Provvedimento di Valutazione di Impatto Ambientale relativo al "progetto di realizzazione impianto fotovoltaico utility scale potenza nominale di picco pari a 30.854,40 kWp e potenza in immissione in rete pari a 28.875 kVAC e cabina elevazione utente in AT da realizzare nel Comune di Sessa Aurunca (CE)".
Proponente Sessa Aurunca Fotovoltaico S.r.l. - CUP 9054 - Rettifica decreto dirigenziale n. 144 del 30/06/2023

DECRETO DIRIGENZIALE

CUP 9054 – Istanza per il rilascio del provvedimento autorizzatorio unico regionale ai sensi dell'art. 27 bis del D.Lgs. n. 152/2006 per il progetto di **“progetto di realizzazione impianto fotovoltaico utility scale pot. nomin. di picco pari a 44.928 kwp e pot. immis. in rete pari a 39.975 kVAC e cabina elevazione utente in AT da realizzare nel Comune di Sessa Aurunca (CE)”**

Proponente: **Sessa Aurunca Fotovoltaico S.r.l.** - Istanza prot. n. 367506 del 12 luglio 2021

1.7 Recinzioni

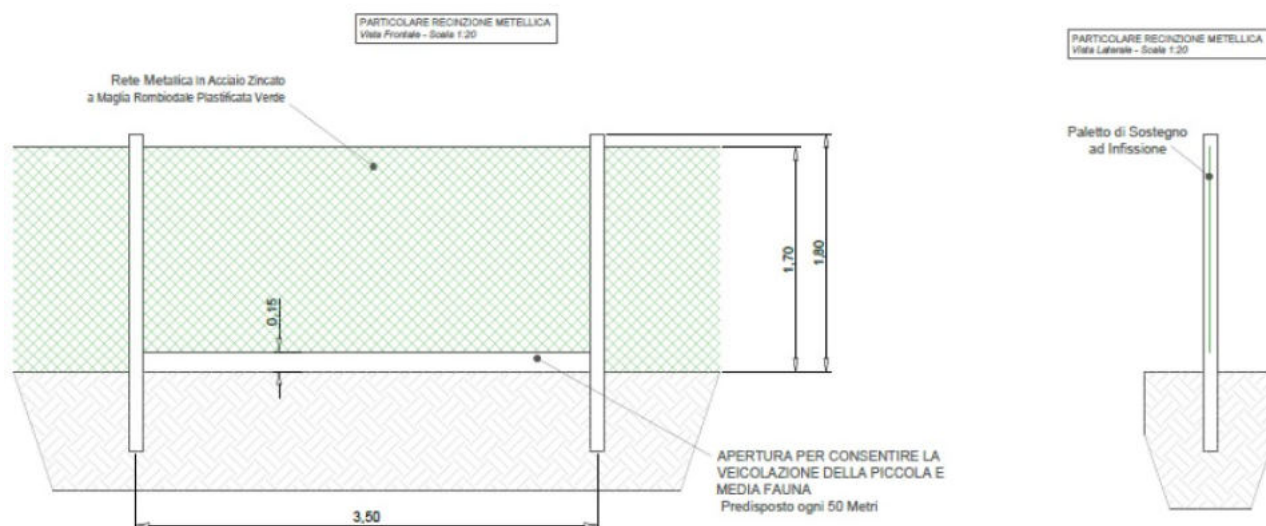
Per quanto attiene alle recinzioni perimetrali, si rileva quanto segue.

La scelta di realizzare delle fasce di vegetazione perimetrale come misure di mitigazione (vedi elaborato 4.5 – 4.6 STATO DI PROGETTO-OPERE DI MITIGAZIONE-PARTICOLARI e “SAAT21-4.9-PDEG” - STATO DI PROGETTO – OPERE DI MITIGAZIONE – LAYOUT) può rappresentare una soluzione efficace se adeguatamente progettate e allestite, ma la proposta progettuale non risponde a parametri ecologico-funzionali. Pertanto, si ritiene necessario che la fascia perimetrale rispetti i seguenti criteri, affinché la stessa possa svolgere anche funzioni ecologico-funzionali per ridurre gli impatti sulla componente biodiversità:

- Considerata l'estensione dei campi fotovoltaici, la fascia di vegetazione perimetrale deve avere una larghezza minima di 3 metri per tutto il perimetro delle aree d'impianto.
- La vegetazione perimetrale deve svolgere una funzione ecologica oltre che introdurre degli elementi di diversificazione del paesaggio rurale. Pertanto le specie da utilizzare devono rispondere alle caratteristiche pedologiche dell'area e devono essere coerenti con la fascia fitoclimatica e il contesto floristico e vegetazionale della zona in cui ricade l'impianto.

Alla luce di quanto riportato nel precedente paragrafo 1.B risulta necessario prescrivere una condizione che consiste nella modifica della recinzione perimetrale e delle caratteristiche della fascia di vegetazione posta a tergo della recinzione.
